STADTKLOTEN

## Fassung zur Festsetzung

# Einwendungsbericht der öffentlichen Auflage / Anhörung

Kloten, 5. Dezember 2023 / Ber

Abbildung 3 Planausschnitt Umgebungsgestaltung (blaue Pfeile=Ein- und Ausfahrt Tankstelle / Anlieferung / Kunden- und Besucher-Parkplätze / rote Pfeile= Ein- und Ausfahrt Einstellhalle Sektor C4, dunkelroter Kreis= Wendemöglichkeit)

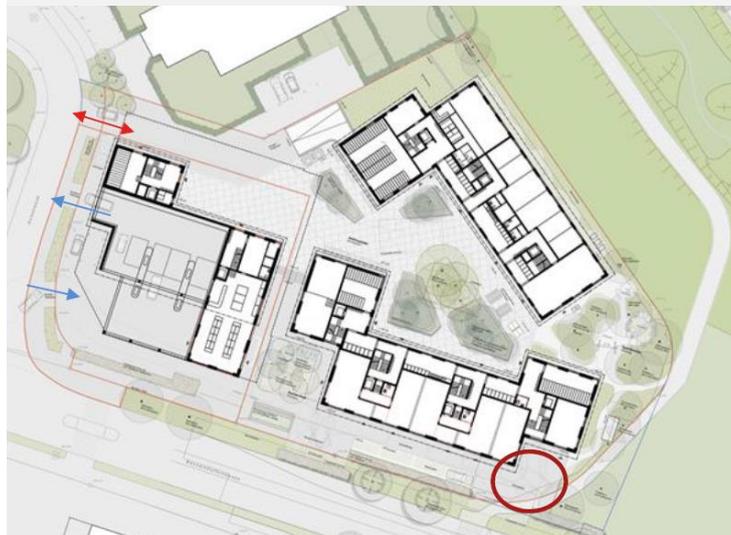
Der Verkehr der Tankstelle, inkl. Anlieferung ist im Mobilitätskonzept zu berücksichtigen.

Mit der Revision des Gestaltungsplans und dem zugrundeliegenden Richtprojekt ist die Erschliessung und Parkierung zusammen mit den geplanten Neubauten geregelt. Darin berücksichtigt ist auch die Zufahrt zur bestehenden Tiefgarage Hohstrasse 2/4. Die oberirdische Parkierung der Liegenschaften Hohstrasse 2/4 bleibt mit der Revision des öffentlichen Gestaltungsplans Gwärfihölzli bestehen. Die Gesamtsituation verbessert sich, weil insbesondere Erschliessungswege verkürzt werden.

Der Verkehr der Tankstelle ist berücksichtigt, da dieser bereits heute besteht und nicht nochmals zusätzliche Fahrten generiert.

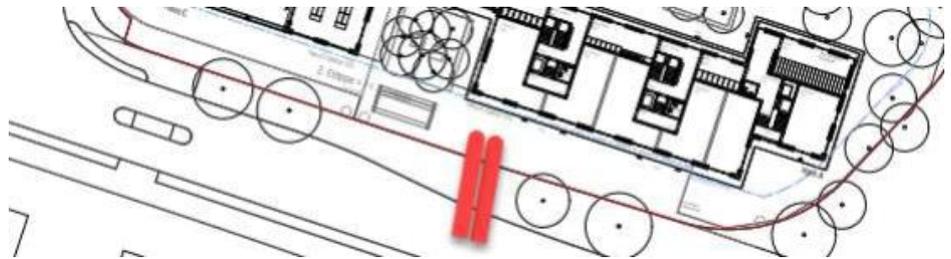
Antrag	Der Betonblock mit der Tempo-30 Tafel soll auf Höhe Bushaltestelle verschoben werden.
--------	---

Begründung Einwender	Die soll den Verkehr in der Einfahrt Hohstrasse flüssiger machen, damit die Buslinie 733 den Fahrplan, trotz erhöhter Kapazität, einhalten kann. Zudem ist die heutige Situation nicht rechtens, da die Einfahrt zur Tankstelle vor der Tempo-30-Zone liegt und die Ausfahrt innerhalb dieser.
----------------------	--

Der Betonblock befindet sich ausserhalb des Gestaltungsplanperimeters und sind damit nicht Gegenstand der Planung.

Der Betonblock hat die Funktion den Anfang der Tempo-30-Zone zu markieren. Eine Verschiebung auf Höhe der Bushaltestelle "Graswinkel" ist aus Sicherheitsgründen nicht umsetzbar und nicht sinnvoll.

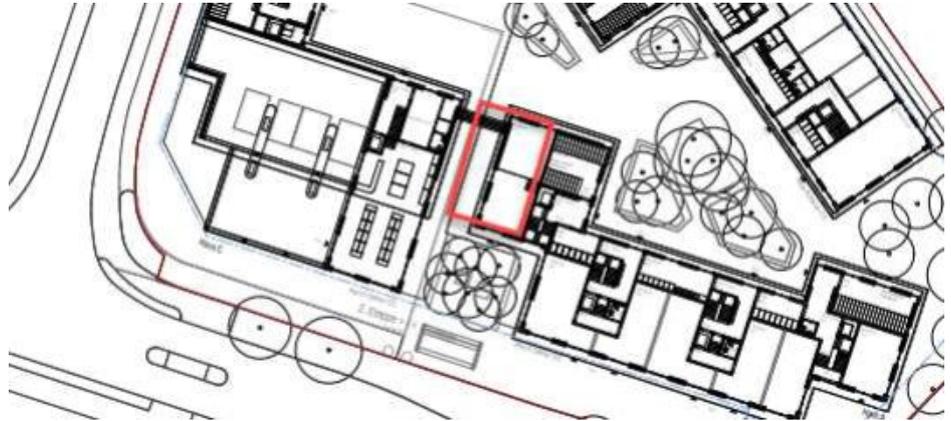
Die Ein- und Ausfahrt der geplanten Überbauung zum Gewerbe inkl. Tankstelle ist neu zu planen und separat über die Basserdorferstrasse zu führen. Das nachfolgende Bild ist nur eine Illustration.

Die Überbauung und die Tankstelle werden ein erhöhtes Verkehrsaufkommen generieren, welches durch die Hohstrasse nicht aufgenommen werden kann.

Eine Erschliessung über die Kantonsstrasse ist nicht möglich. Bei neuen Überbauungen soll der motorisierte Verkehr grundsätzlich nicht direkt über das Kantonsstrassennetz, sondern rückwärtig erschlossen werden. Gerade im Knotenbereich ist eine zusätzliche Anbindung an die Bassersdorferstrasse nicht ideal und vom Kanton kaum bewilligungsfähig (Rückstau auf der Kantonsstrasse).
